**AVIS RELATIF À LA PROTECTION
CONTRE LES EVENTUELS EFFETS NOCIFS ET NUISANCES
PROVOQUÉS PAR LES RAYONNEMENTS NON IONISANTS
GÉNÉRÉS PAR DES ANTENNES ÉMETTRICES STATIONNAIRES**

Commune : MOUSCRON - Exploitant : ORANGE

Référence exploitant : 217C1_1/30728C1_1/40728C1_1/50728C1_1

Rapport n° 4940 / 2023

Figure 2 : Vue en plan des installations d'antennes dans un rayon de 300 mètres autour de l'installation faisant l'objet de la demande d'avis

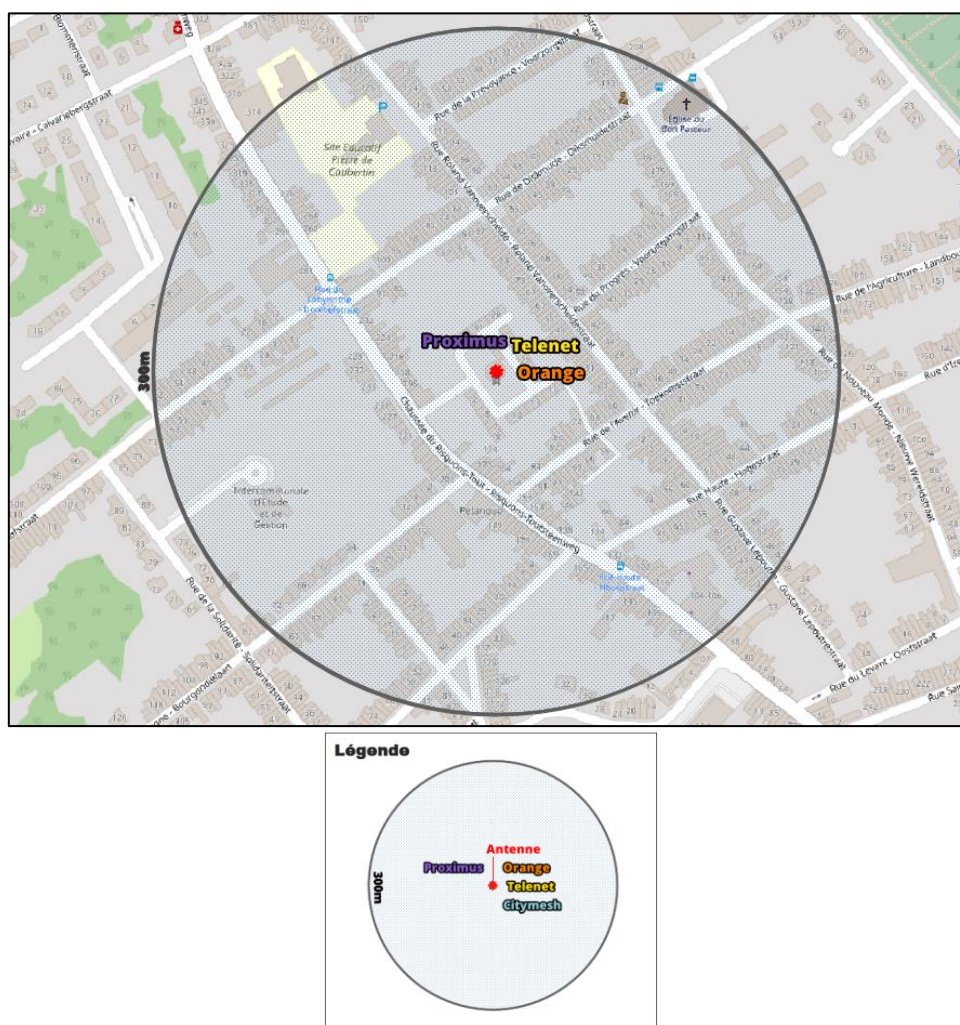
Compte tenu du nombre d'installations localisées dans la figure 2, il apparaît que l'intensité du rayonnement électromagnétique généré, dans les lieux de séjour situés à proximité de l'installation référencée dans le paragraphe 2, par l'ensemble des antennes émettrices stationnaires de l'ensemble des exploitants du même site d'antennes émettrices stationnaires respecte la limite fixée à l'article 4, § 2 du décret.
